RESPOSTA À MFM SOLUÇÕES AMBIENTAIS E GESTÃO DE RESÍDUOS LTDA

Dos Questionamentos:

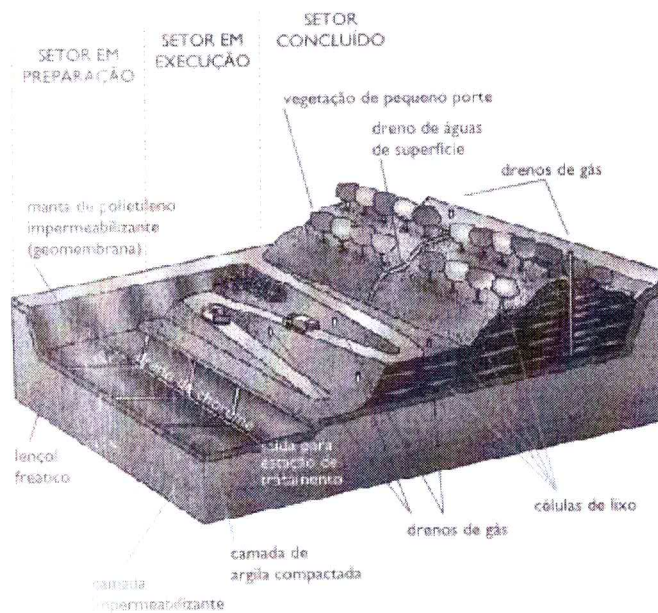
1.6. Sugerimos a alteração do método de aterrar o resíduo na vala, pois atualmente a vala é ocupada como um todo para posterior elevação de patamar. No momento, propomos o método de operação do aterro em rampa, conforme a figura abaixo. No entanto, nos colocamos a disposição para receber sugestões.
